MINISTERIO DE AMBIENTE Y DESARROLLO SOSTENIBLE

AUTO No. 142

“Por medio del cual se requiere información adicional, dentro del trámite de modificación de la Resolución 620 del 17 de abril de 2018, en el marco del expediente SRF 395”

Proyecto: UPME- 03 2010 Subestación Chivor II – Norte 230 Kv y líneas de transmisión asociadas.

Figura 4.1 Vista a zona sustraída destinada para la instalación de la torre T77N con presencia de vegetación rastrojera – Punto 15 Coordenada 4,955164N; -74,101800W

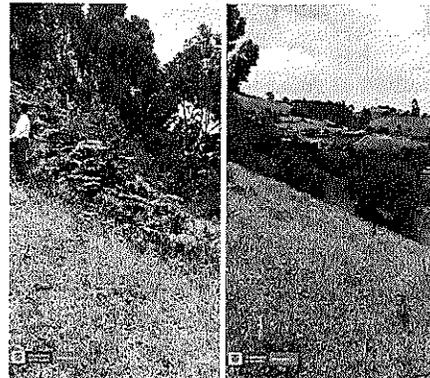
Bajo este entendido, teniendo en cuenta que el área sustraída en encuentra sobre cobertura de mosaico de pastos y espacios naturales y vegetación secundaria (ver figura 4.1), considera desplazar la ubicación de la torre a 5 m del área inicialmente sustraída minimizando así la intervención sobre cobertura natural asociada a vegetación secundaria o en transición (ver figura 4.2).

En este sentido, en el marco de la visita realizada a la torre T77N y su modificación (torre T77NN), se evidencia por parte de esta cartera ministerial que el movimiento a realizar en efecto disminuye la intervención de cobertura vegetal natural, las condiciones físicas de esta zona puntual no han cambiado y se mantienen las especificaciones técnicas en términos de extensión de área de ubicación de la torre, por cuanto se considera inicialmente que no genera una afectación adicional sobre los servicios ecosistémicos de la Reserva Forestal Protectora Productora La Cuenca Alta del Río Bogotá a los que ya habían sido evaluados tras la evaluación

inicial adelantada por esta cartera mediante la Resolución No. 0620 de 2018 sin embargo, es necesario que el **GRUPO DE ENERGÍA DE BOGOTÁ S.A. E.S.P. (G.E.B. S.A. E.S.P.)**, describa el acceso a ser utilizado hasta la nueva torre (T77NN) y justifique el uso o no del área de la sustracción temporal otorgada en el marco del acceso actual equivalente a 242,86m² (0,024286 hectáreas). (Ver figura 4.3)

- Describir el acceso a ser utilizado hasta la nueva torre (T77NN) y justifique el uso o no del área de la sustracción temporal otorgada en el marco del acceso actual equivalente a 242,86m²

Figura 4.5 Área sustraídas asociada a la torre T79NN y solicitadas para modificación torre T79NN*

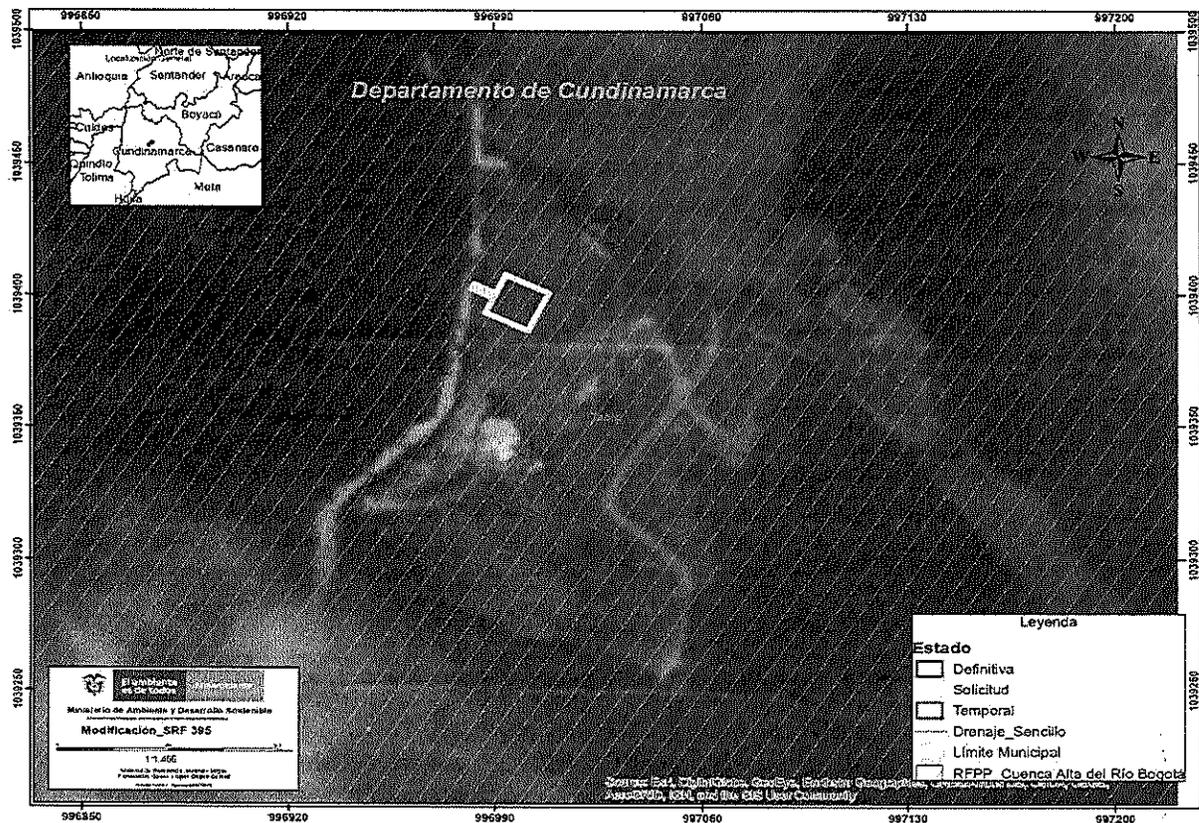
En el marco del contexto expuesto, el denominado jagüey es considerado como un cuerpo lentic artificial de tamaño variable, construido por remoción de suelo (excavación) represamiento en zonas de drenaje o una combinación de ambas, el cual actualmente le proporciona agua a animales de diversos grupos que se encuentran pastando en la zona y que presenta una conectividad hidráulica con drenajes en la zona. Motivo por el cual, en concordancia con las precisiones del artículo 11 de la Resolución No. 0620 de 2018, en el sentido de considerar los lineamientos definidos en la Resolución 138 de 2014, a fin de evitar la afectación sobre "(...) cauces drenajes; o nacimientos, cuerpos hídricos loticos o lenticos naturales o artificiales (...)", el **GRUPO DE ENERGÍA DE BOGOTÁ S.A. E.S.P. (G.E.B. S.A. E.S.P.)**, solicita la modificación de la ubicación de la torre T79NN a 96,3m del área inicialmente sustraída en dirección (ver 4.5).

- Respecto a la torre T79NN se requiere se incluya el respectivo soporte cartográfico en formato digital (shape), con el mapeo actualizado en campo de los cuerpos hídricos existentes para esta zona en particular, considerando que la misma tiene una alta densidad de drenajes.

Figura 4.6 Interior del polígono propuesto para la torre T79NN y solicitadas para modificación torre T79NN* Figura 4.7 Zona de acceso al área propuesta torre T79NN*

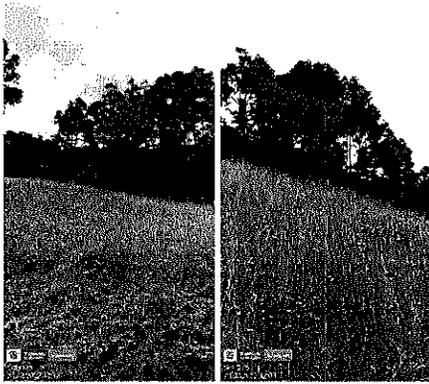
Después de realizar la visita de campo, se evidencia que la nueva ubicación de la torre se localiza en cobertura de pastos limpios (ver figura 4.6), al igual que el acceso planteado a la misma, este último tiene una extensión de 16,1m², sin generar intervención directa sobre coberturas naturales (ver figura 4.7).

Sin embargo, en lo que se refiere a la verificación de cuerpos de agua presentes en el área de interés se vio limitado su análisis, pues se encontraron indicios de un presunto afluente hídrico en el sector oriental de área solicitada para modificación (ver figura 4.8), así como, un posible afluente vinculado a la Quebrada Masatas el cual se ubica aproximadamente a 107m del área solicitada para modificación asociada a la torre T79NN (ver figura 4.9), sumado a lo anterior, se evidenció a su vez que la cartografía del instrumento de ordenamiento de territorial no coincidía exactamente con lo identificado en campo, lo anterior, posiblemente en razón a la escala cartográfica empleada del mismo.*

Figura 4.10 Área sustraída asociada a la torre T100N y solicitada para modificación torre T100NV*

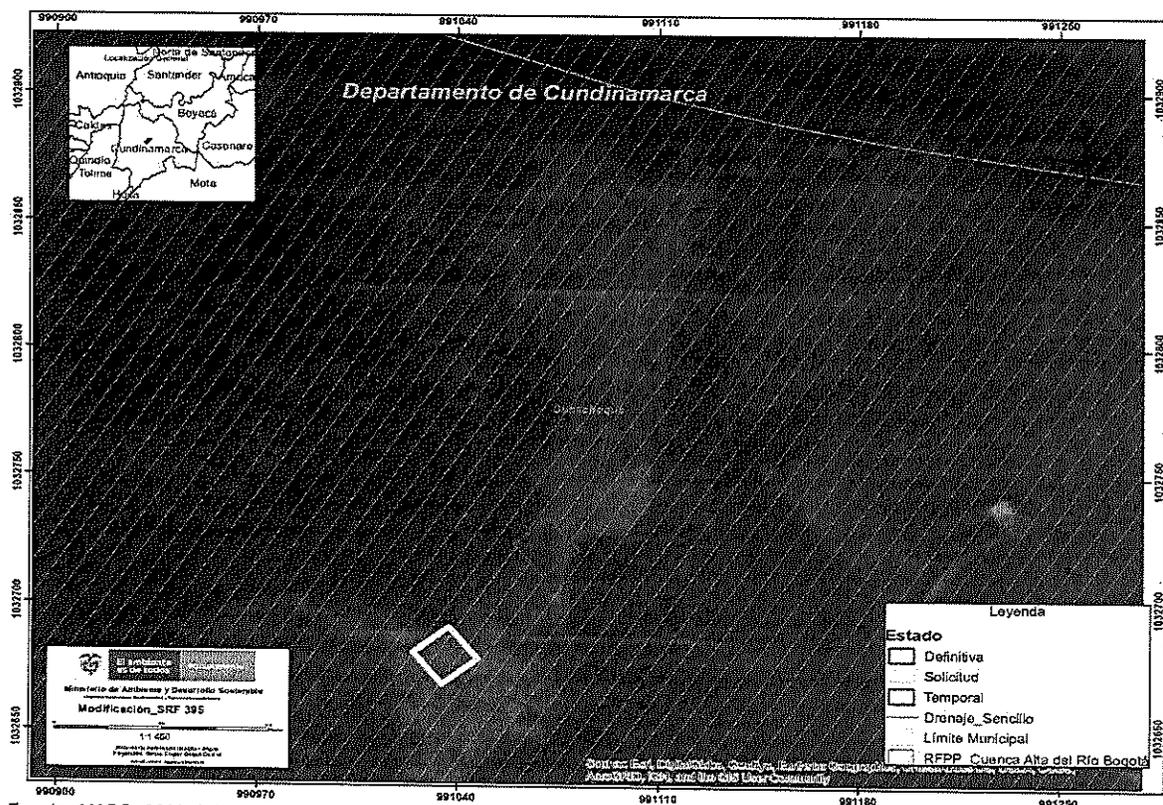
En este sentido, con el fin de evitar la intervención sobre rondas hídricas, el peticionario plantea la reubicación de la torre a 54,14m del área inicialmente sustraída (T100NV) (ver figura 4.10), manteniendo la distancia de 100m de un manantial previamente identificado por esta cartera ministerial y cuya cobertura corresponde a pastos limpios, afirmando que la modificación no considera intervenciones adicionales a la ya evaluadas en la sustracción otorgada.

Aun y cuando el peticionario precisa que el desplazamiento de la torre no afecta coberturas naturales ni afluentes hídricos, dado los antecedentes de la nueva existencia cuerpos loticos y lenticos naturales o artificiales y en razón a que la sustracción inicial se adelantó con estudios realizados en el año 2018, se requiere del respectivo soporte cartográfico en formato digital (shape) actualizado que evidencie el mapeo de los señalados cuerpos hídricos para esta zona en particular para proceder con la modificación de la ubicación de la torre T100N.

Por otro lado, como se mencionó de forma previa, la solicitud de modificación no consideró el acceso adicional que se usará para realizar las diferentes actividades de establecimiento de la torre, pues aun y cuando se emplee el previamente sustraído mediante Resolución No. 0620 de 2018, existe una sección que no cuenta con sustracción. Motivo por el cual deberá describir el acceso a la nueva torre (T100NV) y de ser el caso deberá incluir el ajuste para evaluar lo referente a la modificación de sustracción temporal otorgada que actualmente había sido de 308,45m².

- En razón a que la sustracción inicial se adelantó con estudios realizados en el año 2018, se requiere el respectivo soporte cartográfico en formato digital (shape) actualizado, que evidencie el mapeo de los señalados cuerpos hídricos para esta zona en particular para proceder con la modificación de la ubicación de la torre T100N

- Describir el acceso a la nueva torre (T100NV) y de ser el caso deberá incluir el ajuste para evaluar lo referente a la modificación de sustracción temporal
